Informe: EIC-LANAMME-INF-009-2021

Evaluación de las actividades desarrolladas en el proyecto TOPICS: ampliación y rehabilitación del tramo Río Virilla – Cruce de San Miguel de Santo Domingo de Heredia en la Ruta Nacional 32.

Preparado por:  
**Unidad de Auditoría Técnica  
LanammeUCR**

Figura 21. Distribución temporal de las resistencias y periodos de falla de la base estabilizada con cemento. Fuente: Elaboración propia a partir de informes de verificación de la calidad suministrados por la Administración.

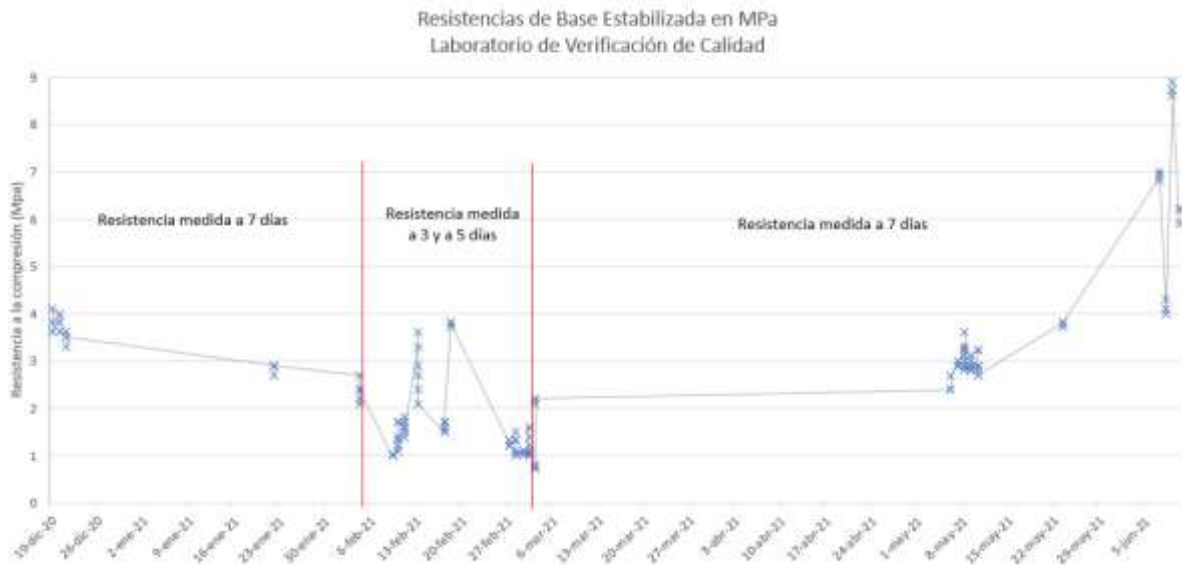
Sin embargo, para la construcción de base estabilizada que se reanudó del 7 al 10 de junio, se empezaron a presentar valores altos y variables de resistencia a los 7 días, lo que indicaba que el control de calidad que se había logrado un mes antes, se afectó, lo que podría deberse a varios factores que deberían considerarse, tales como cambios en las propiedades del material existente o en el material de base nuevo, deficiencias en el control de humedad utilizado en sitio, desviaciones en las dosificaciones de cemento, entre otras, por lo que es recomendable actualizar los diseños de base estabilizada o al menos ajustar las dosificaciones de acuerdo con las variaciones observadas en las resistencias obtenidas.

Por lo tanto, es criterio del Equipo Auditor que no es conveniente la utilización de parámetros de calidad que no estén normados a través de las especificaciones nacionales vigentes. Al existir arbitrariedad en los parámetros técnicos definidos, el control de calidad puede ser confuso y el comportamiento del material podría presentar variaciones que dificultan la puesta a punto de la capa colocada respecto a la requerida. Siguiendo estos parámetros y procesos normados, es posible detectar con mayor certeza, desviaciones en el control de calidad que puedan ser ajustados, por medio de variaciones en las dosificaciones, paños de prueba o actualizaciones de diseños, en caso de que así se requiera.

Figura 22. Ubicación de las perforaciones realizadas para el estudio de suelos. Fuente: Bel Ingenieros Consultores.

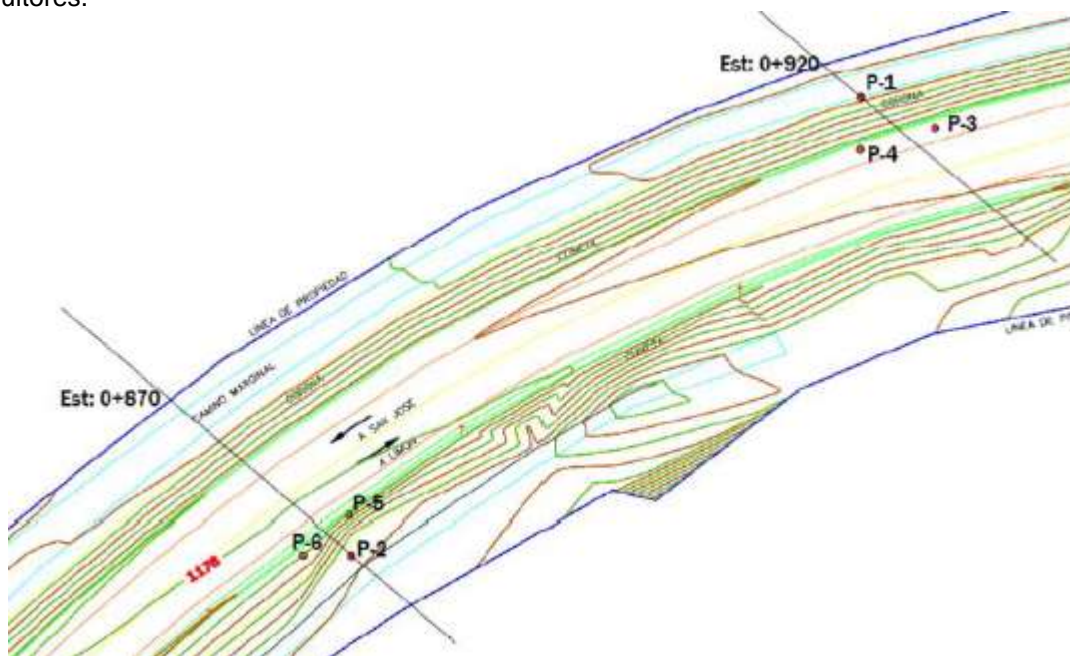
En cuanto al estudio de suelos realizado (Oficio Lab GEO 001) se encontró que en total se realizaron seis ensayos de penetración estándar (SPT), 3 en la estación 0+870 y 3 en la estación 0+920, a distintas alturas (ver Figura 22).

De tal manera se observa que, en la estación 0+870 las perforaciones P-2, P-5 y P-6 se realizaron en el talud a mano derecha en el sentido San José – Limón. La perforación P-2 se ubica en la corona del talud y las P-5 y P-6 en el pie. Para la estación 0+920, las perforaciones P-1, P-3 y P-4 se realizaron en el talud a mano izquierda en el mismo sentido, siendo P-1 la que se ubica en la corona del talud y, P-3 y P-4 al pie. Por su parte, tal y como se indica en los informes LM-PIG-10-2021 y LM-EIC-PIG-I-0013-2021, la configuración de la ubicación de las perforaciones (unas en la corona y otras al pie del talud) en la zona se considera adecuada, si se tratase de una investigación puntual de los taludes localizados en los estacionamientos 0+870 y 0+920. Sin embargo, tomando en consideración que se trata del diseño de muros de retención en ambas márgenes de la carretera y que se extienden desde la salida del puente Ricardo Saprissa hasta la salida al Barrio Socorro (aproximadamente 1 km), la investigación puede resultar insuficiente por la variabilidad en las características del suelo.

Figura 24. Comparación entre los parámetros geotécnicos calculados por el laboratorio Bel Ingeniería y los utilizados en el diseño geotécnico realizado por Hernán Solís. Fuente: Indicada en figuras.

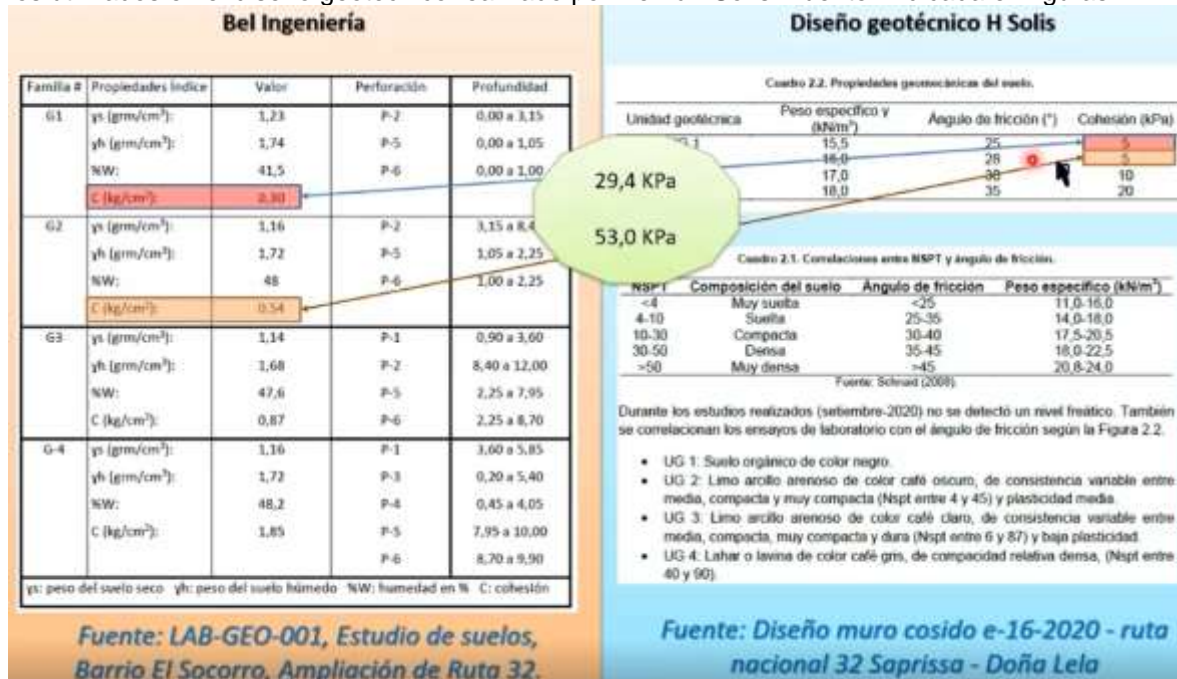
Tabla 8. Valores de cohesión tomados en el diseño vrs los mostrados en LAB-GEO-001

Sin embargo, como parte de la respuesta de parte de la empresa Hernán Solís ante esta observación se comentó, mediante el oficio g-06-2021, que los valores presentados por el Laboratorio Bel Ingeniería corresponden a una resistencia a la compresión simple, no al valor de cohesión. Además, se señala que el error en la interpretación surge por parte de la empresa Bel Ingeniería que utiliza la letra C y la llama cohesión, de manera errónea para hacer referencia a un valor de compresión simple cuya nomenclatura debería ser “qu”.

Figura 26. Etapas consideradas en los análisis de sobrecargas y deformaciones. Fuente: oficio g-06-2021

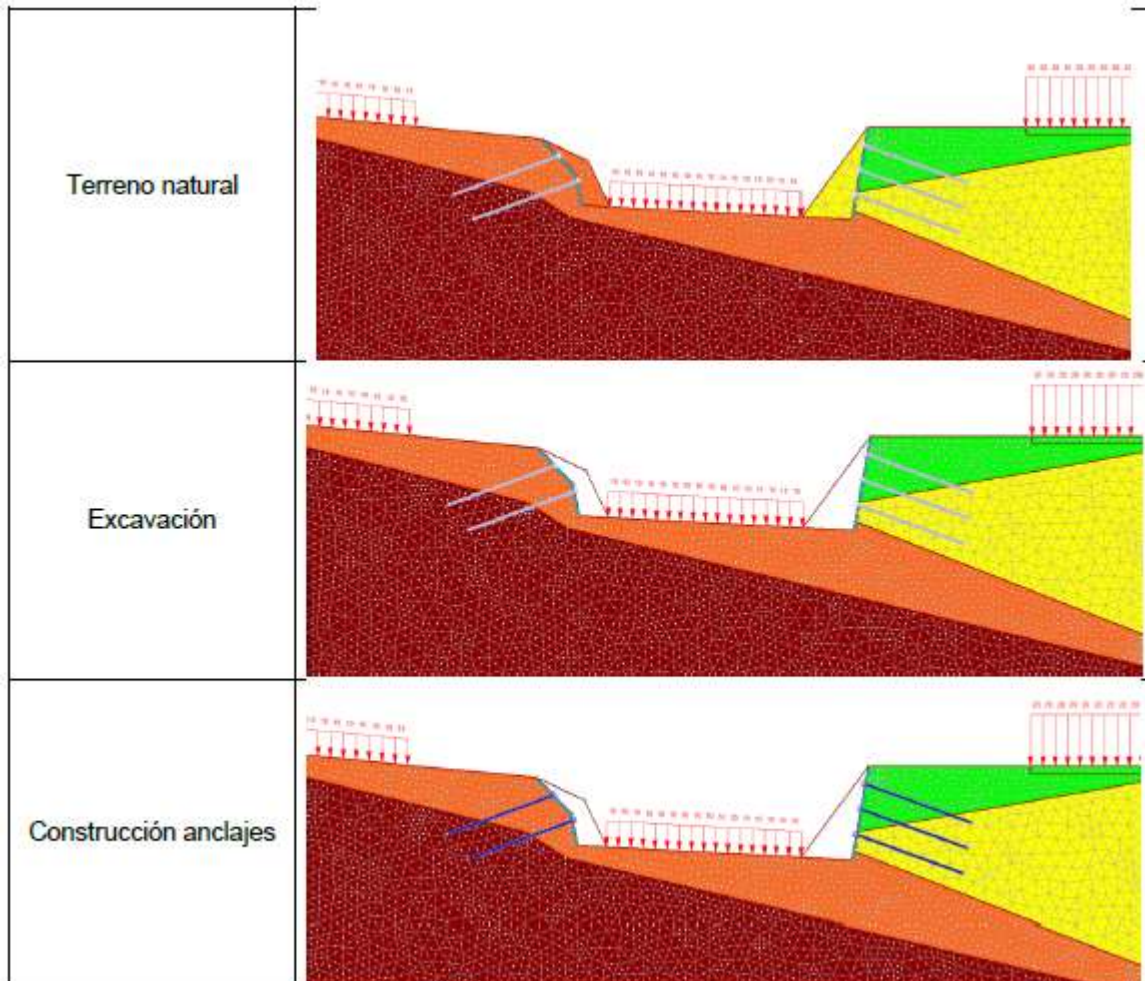
Por su parte, para analizar las deformaciones en el terreno, producto de la excavación del terreno y colocación de anclajes, se utilizó el programa RS2 de la empresa Rocscience. En los análisis se consideraron las casas sobre el talud de la margen derecha y un análisis en 3 etapas, a saber: terreno natural, excavación y colocación de anclajes.

Las premisas abordadas en ambos análisis se consideran adecuadas. No obstante, se sugiere revisar las premisas de la geometría adoptada en los modelos realizados. Para esto, teniendo en consideración la Figura 26, obtenida del Cuadro 5 “Etapas consideradas en el análisis de asentamientos”, presentado en el oficio g-06-2021, se observa que entre la etapa de “Terreno natural” y la etapa de “Excavación”, a pesar de que existe una simulación del movimiento de tierra, es evidente que la corona del talud se mantiene exactamente igual entre ambas etapas, de forma tal que la separación entre la corona del talud y las casas se mantiene exactamente igual (8,0 m, como se indicó anteriormente).

Figura #4. Perfil 2

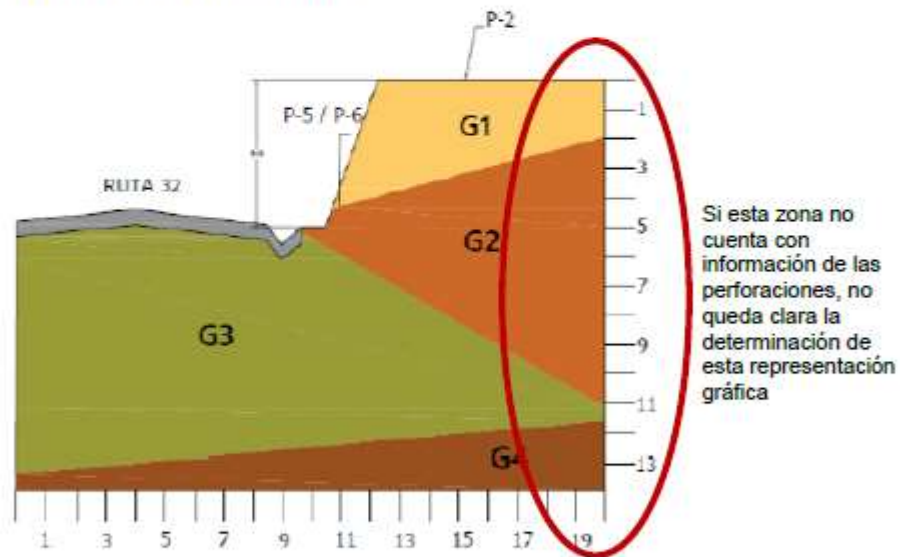
Con respecto al modelo geotécnico establecido para la zona, este se considera adecuado para la longitud investigada. Para extrapolar el uso de este modelo a lo largo del resto del proyecto, es importante considerar lo indicado en el párrafo anterior. Un aspecto que se desea señalar es respecto a la conformación final de las capas G2, G3 y G4 del perfil 2 presentado por la empresa Bel Ingenieros Consultores en su informe, ya que dada la información obtenida de las perforaciones P-2, P-5 y P-6 y su ubicación, no se logra visualizar la representación que se le está dando en el modelo. Dado que este modelo es la base para el establecimiento del modelo geotécnico mostrado por la empresa HSolis en el diseño de los muros de retención, se considera recomendable solicitar la aclaración correspondiente.

Fuente: Informe e-16-2020, HSolis

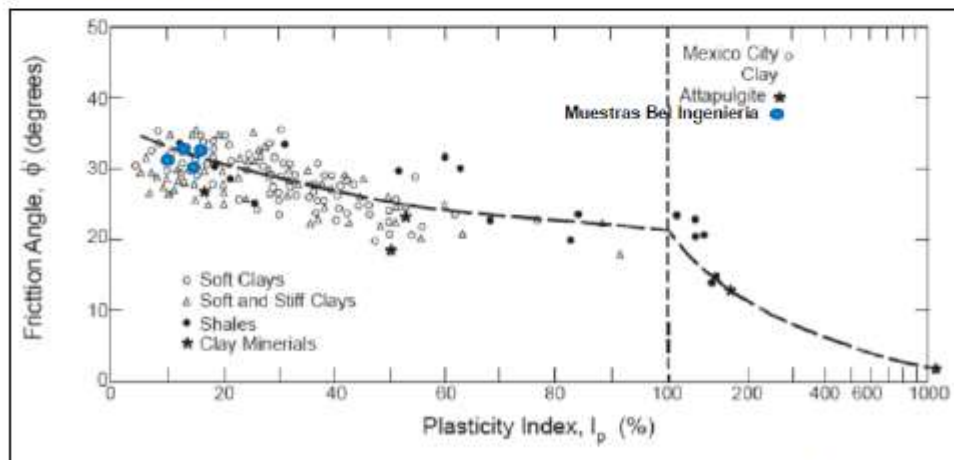
Con respecto a la correlación que se realiza para determinar los valores de ángulo de fricción, se observa que se colocan los resultados de las cuatro muestras de Bel Ingenieros consultores en el gráfico de correlaciones de Terzaghi, Peck y Mesri, mencionado en párrafos anteriores, tal como se muestra en la Figura 4.

Figura 5. Modelo geotécnico establecido por la empresa HSolis Fuente: Informe e-16-2020, HSolis

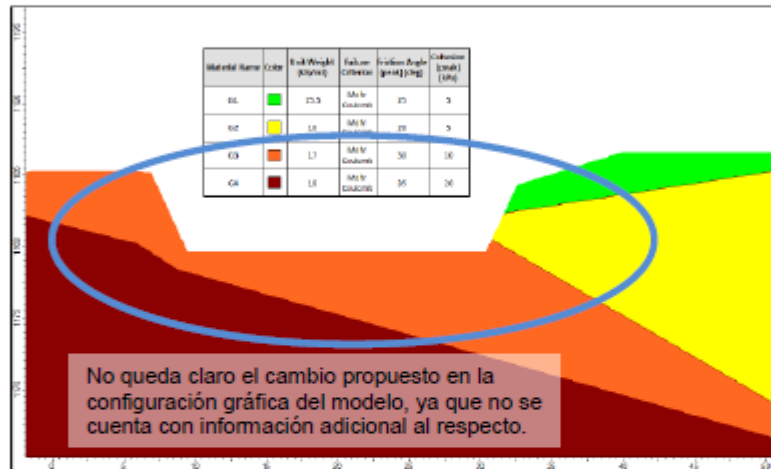
Por último, a pesar de que el modelo geotécnico es muy similar al establecido en el informe LAB-GEO-001 de Bel Ingenieros Consultores, se observan que también se hicieron suposiciones de la distribución de los materiales. En la Figura 5 se muestra el modelo geotécnico utilizado por HSolis, con las observaciones correspondientes. Igualmente es importante solicitar esta aclaración.
